**Dodatek č. 4
ke smlouvě o dílo č. OR/24/21574**

„SŠ uměleckoprůmyslová Ústí nad Orlicí - areál Perla“

ZMĚNOVÝ LIST		číslo ZL: 16
Zhotovitel:	MARHOLD a.s. a STATING s.r.o.	
Změnový list vystavil:		
Datum:	13.11.2025	
Podepsaní zmocněnci potvrzují v souladu se Smlouvou o dílo tuto změnu rozsahu díla: Předmět změny: NN přípojka od traf. optika, HTÚ traf. drenáže, osazení na -0,75 m. Popis a zdůvodnění změny Z důvodu realizace nové trafostanice (ZL5) bylo nutno provést s tím spojené stavební práce. HTÚ pro vlastní objekt trafostanice, kde bylo vybouráno několik bloků ŽB betonových prahů. Provedení vhodné příjezdové komunikace k místu realizace a vybudování provizorní jeřábové plochy. Ruční výkopy a obnažení uzemnění u stávající trafostanice. Vlastní uložení trafostanice. Zpětné záhozy a obsypy trafostanice. Nově provedený chodník okolo a před trafostanicí. Chodník -demontáž a zpětná montáž stávajícího chodníku v trase NN-přípojky, napaletování zámkové dlažby a odvoz na meziskládku, provedení ručního výkopu několika ručně kopaných sond a ručního výkopu v souběhu s celou trasou stávajícího NN vedení, které je v chodníku. Ruční přesuny vykopaných hmot. Provedení šterkového lože se zpě

UF STANICE 30xx

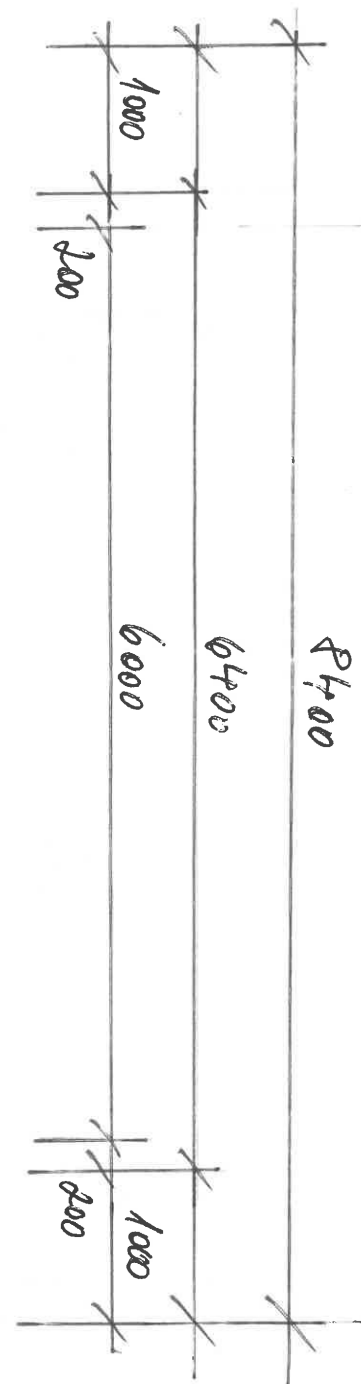
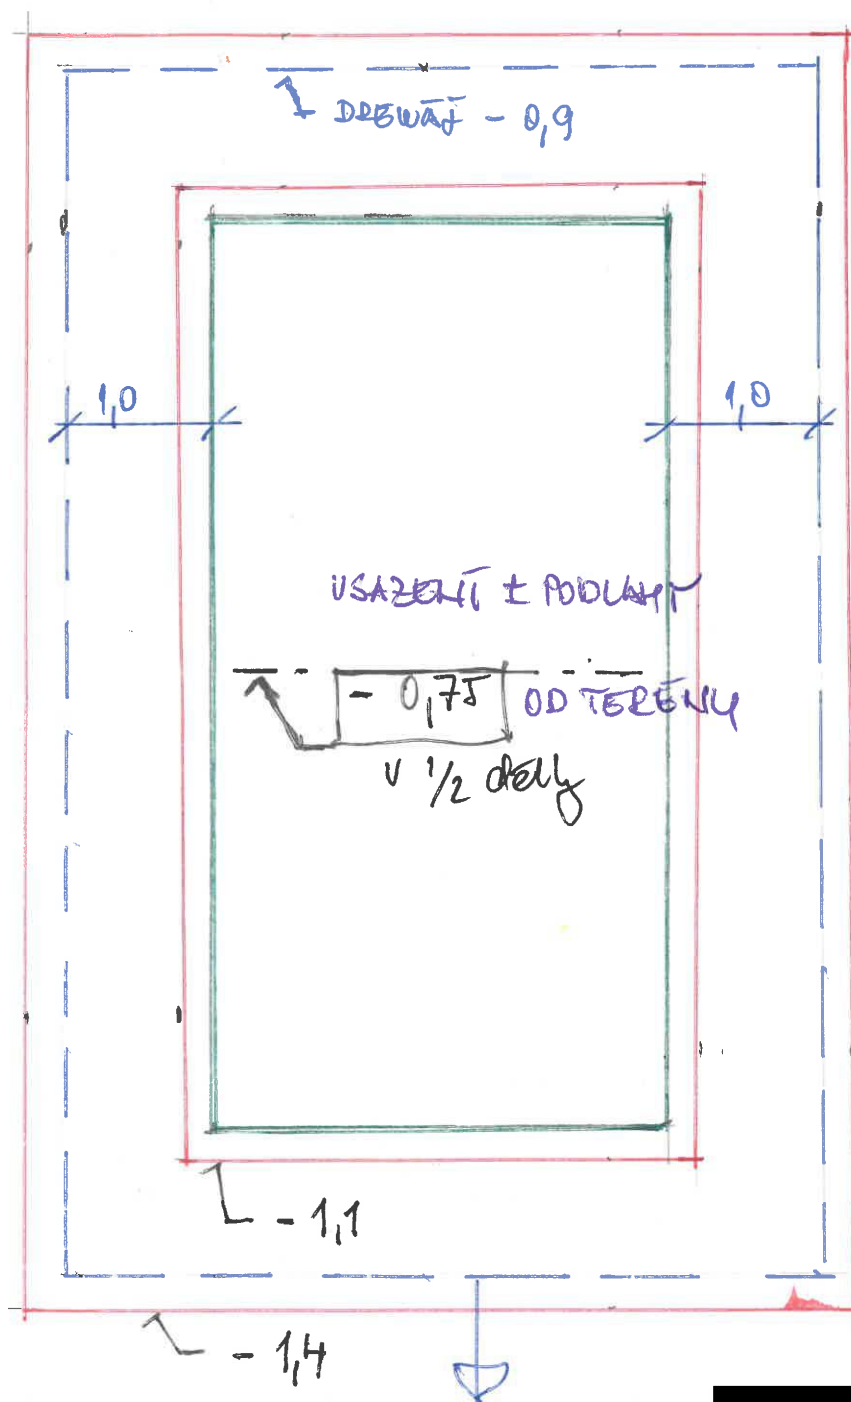
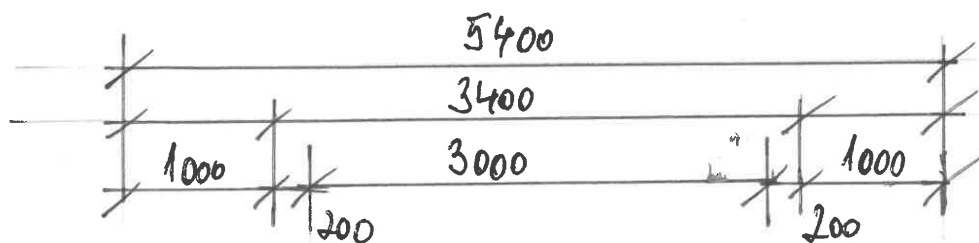
Usazení stanic viz. obrázek a tabulka. Neurčí-li výkres tvaru jinak. Zemní práce a výkopy v zemině nesoudržné provádět podle ČSN 73 1001.

ÚNOSNOST ZEMINY
min. 250 kN/m² def
ZHUTNĚNO NA E = 20 MPa
SVAŽITOST 45°

LEGIWIC PASEW
DRENĄJ - 0,9

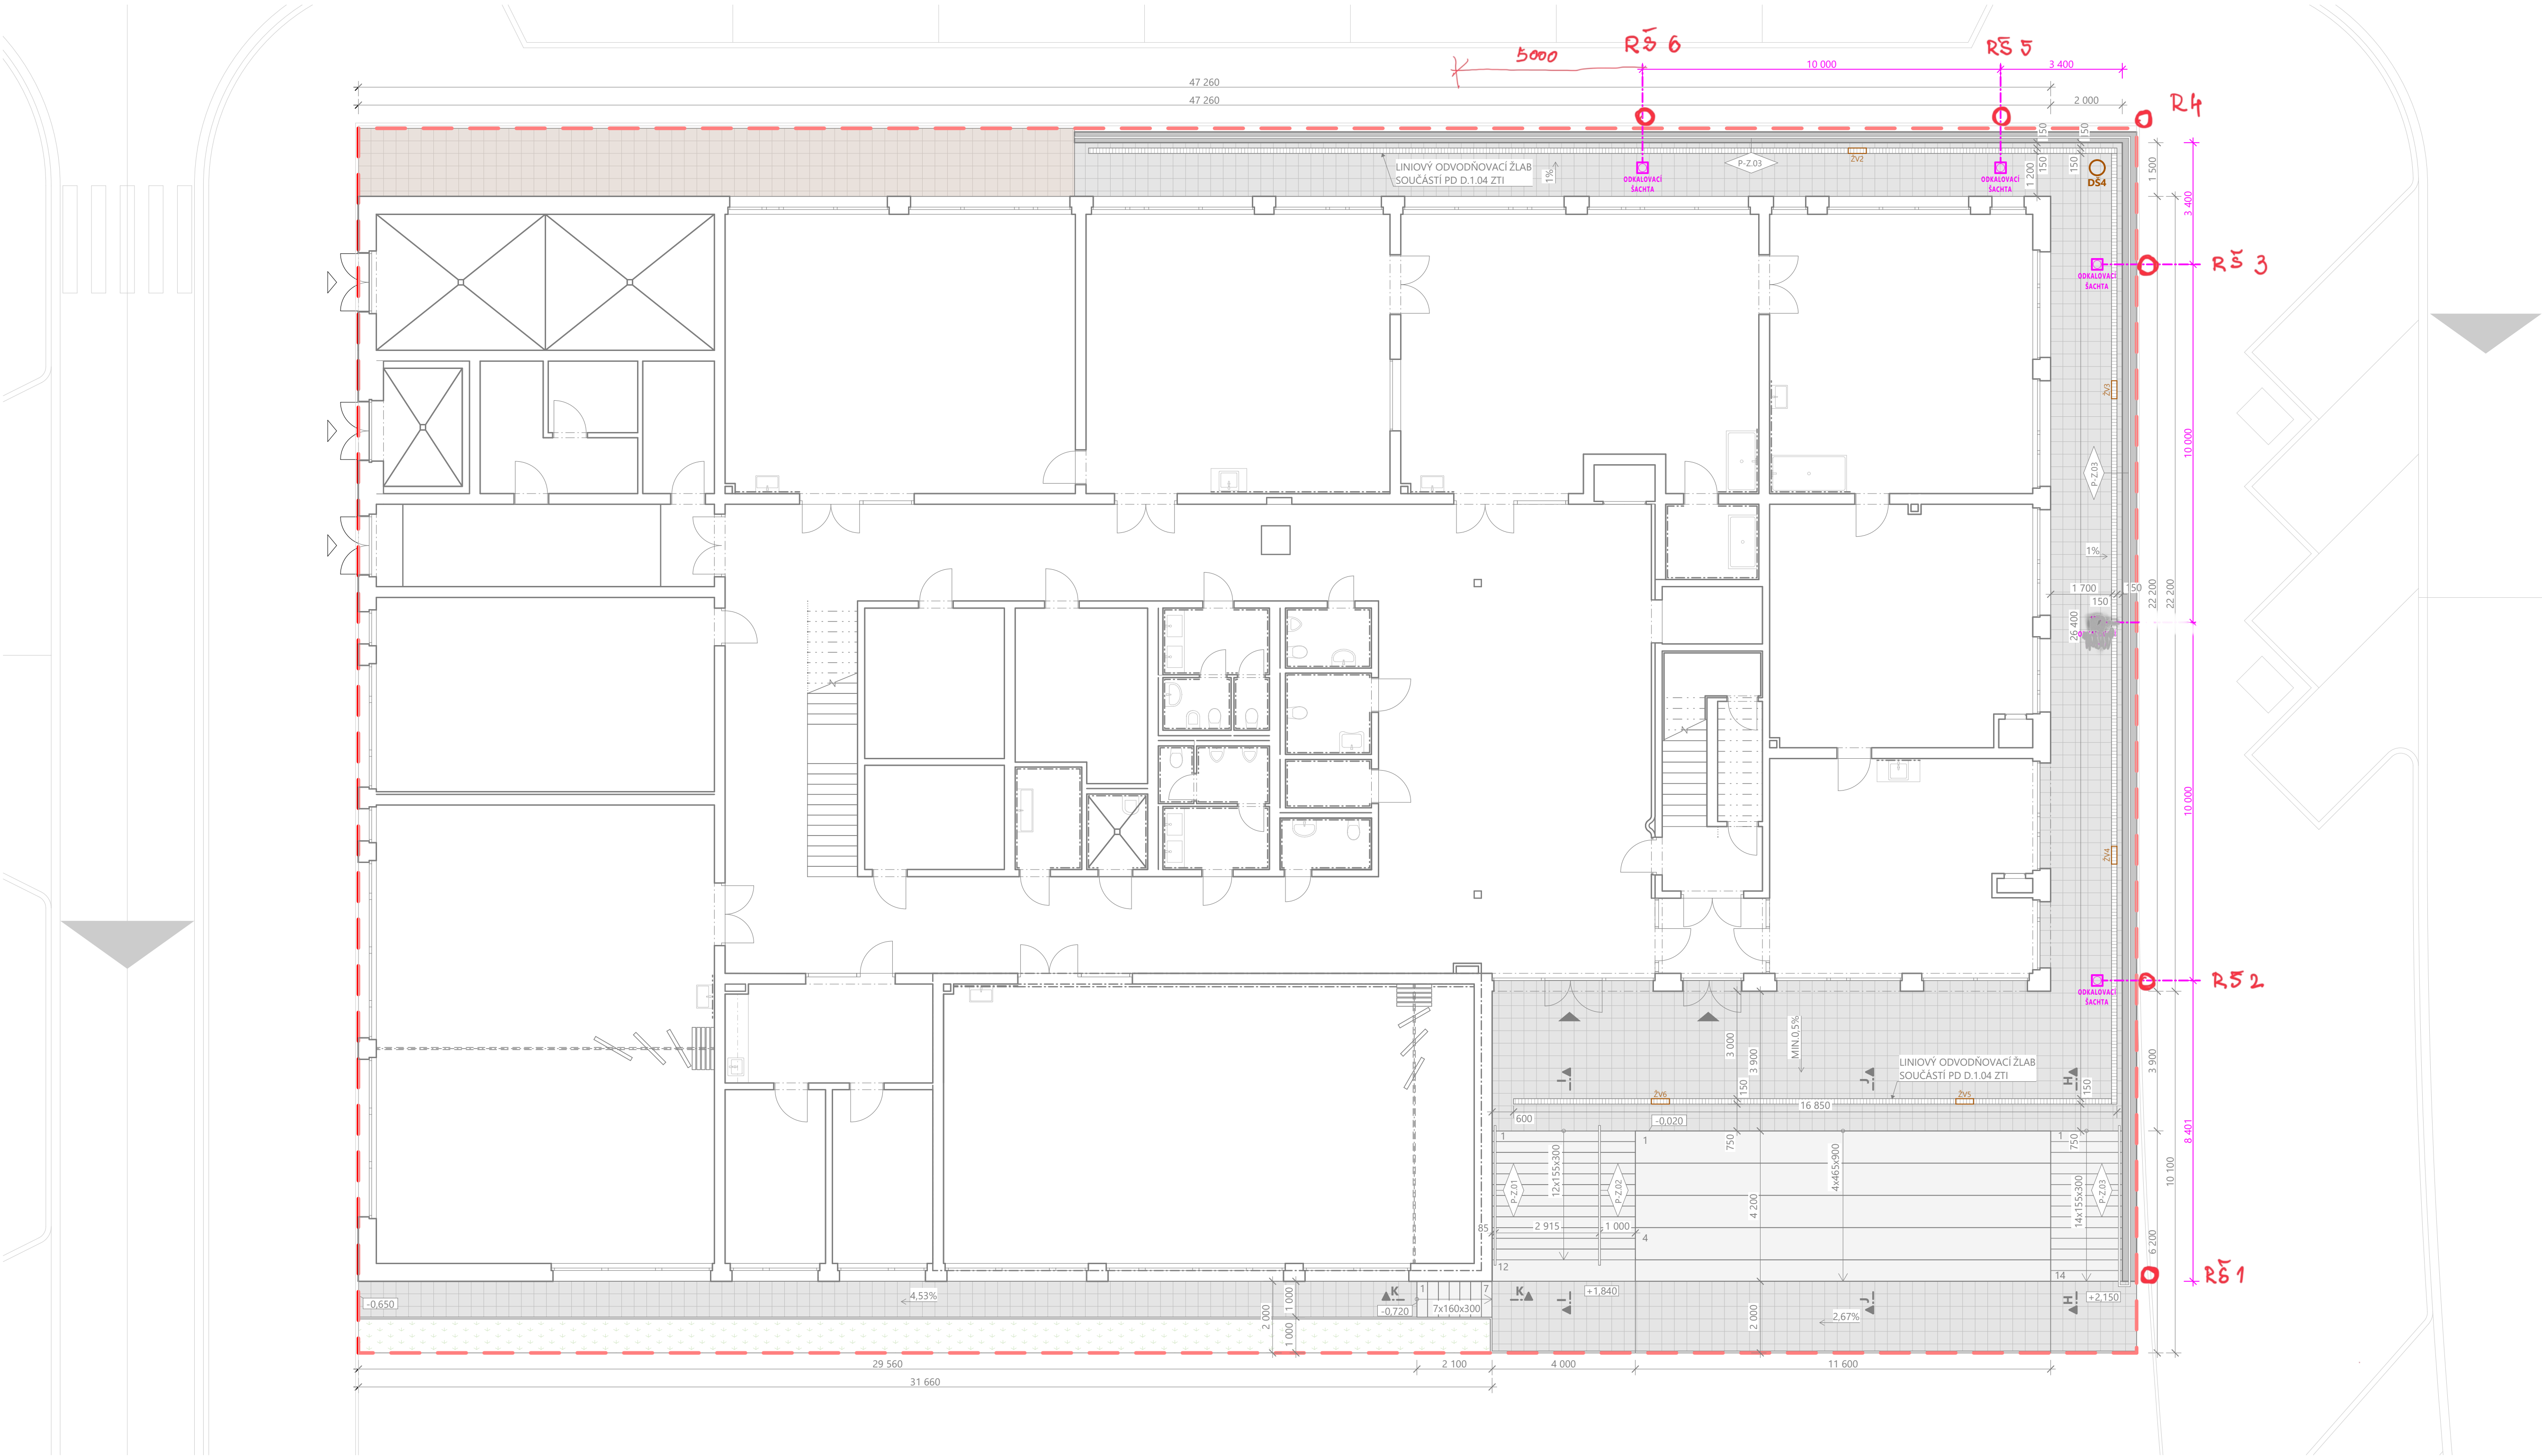
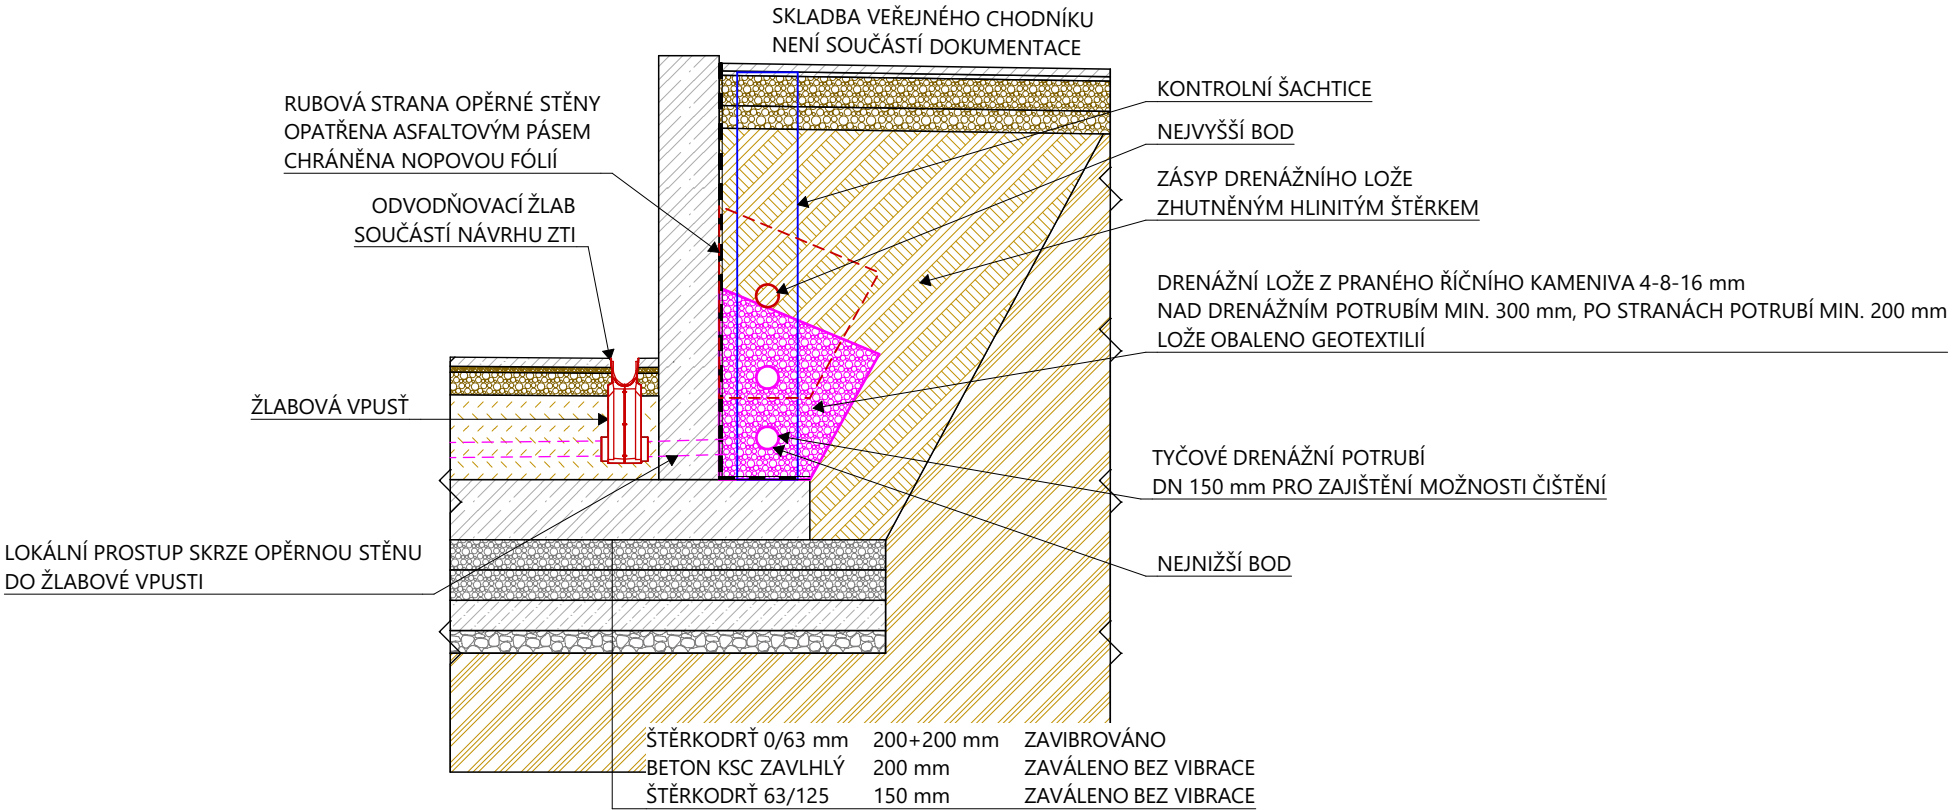
SCHEMATICKÝ PŘÍČNÝ ŘEZ
SPÁD DRENÁŽE 2%

SCHEMATICKÝ PODÉLNÝ ŘEZ
